| 島根原子力発電所2号炉 審査資料 |                 |

# 島根原子力発電所2号炉

## 外部事象の考慮について

### 地滑り・土石流影響評価（コメント回答）

島根原子力発電所周辺の地滑り地形分布図

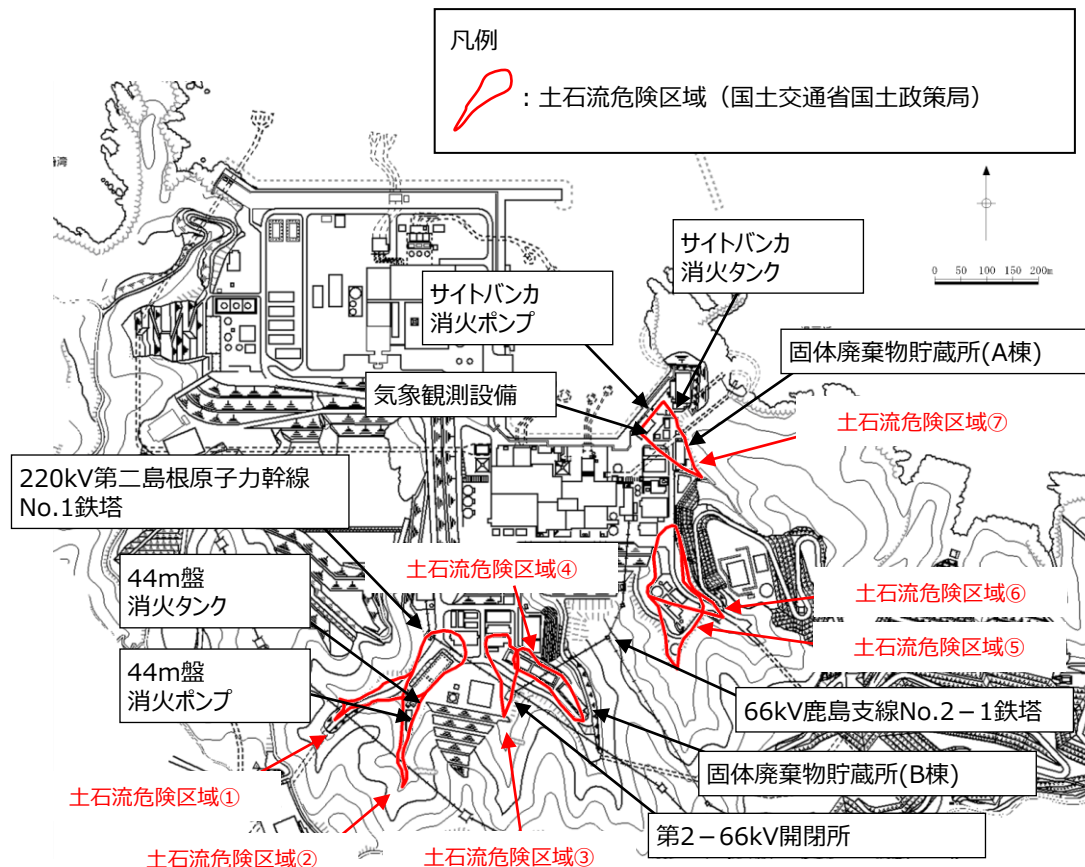
- 地滑りのハザードレベルについては、現在別途審査中であるため、その結果を踏まえて改めて説明すること。(令和元年9月12日 第770回審査会合)
- 土石流危険区域に含まれる重要施設を示すとともに、その代替施設が土石流の影響を受けないことを説明すること。(令和元年9月20日 現地調査)

- 右図のとおり、地滑り調査の結果抽出された地滑り地形⑤及び⑤北西の地滑り地形の範囲に、安全施設は存在しないことから、地滑りにより安全施設の機能を損なわないことを確認した。
